Munkedals kommun

Svar på SGI:s granskningsyttrande gällande detaljplan för Vässjeområdet östra, Hällevadsholm, Munkedals kommun

Släntstabilitetsberäkning

Figur 1: Urklipp ur illustrationsritning där planerad dagvattendamms placering i plan framgår.

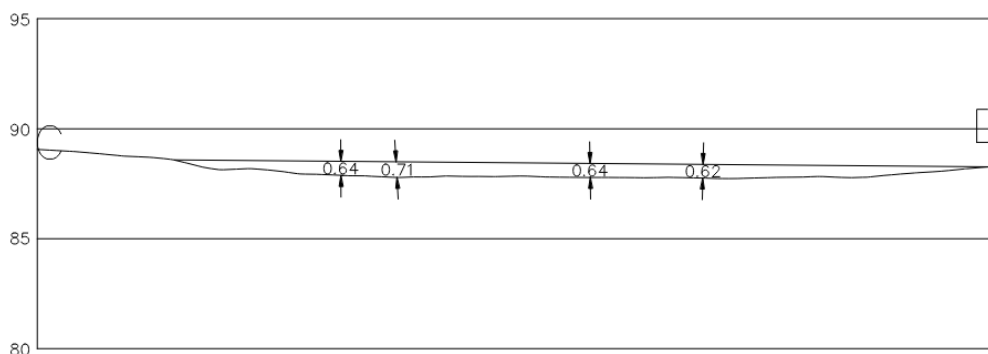
SGI noterar att dagvattendamm samt vall planeras i områdets nordöstra del. SGI efterfrågar ett klarläggande av stabilitetsförhållanden för anläggningen samt vall.

Planerad dagvattendamm är belägen inom den nordöstra delen av planområdet, se figur 1.
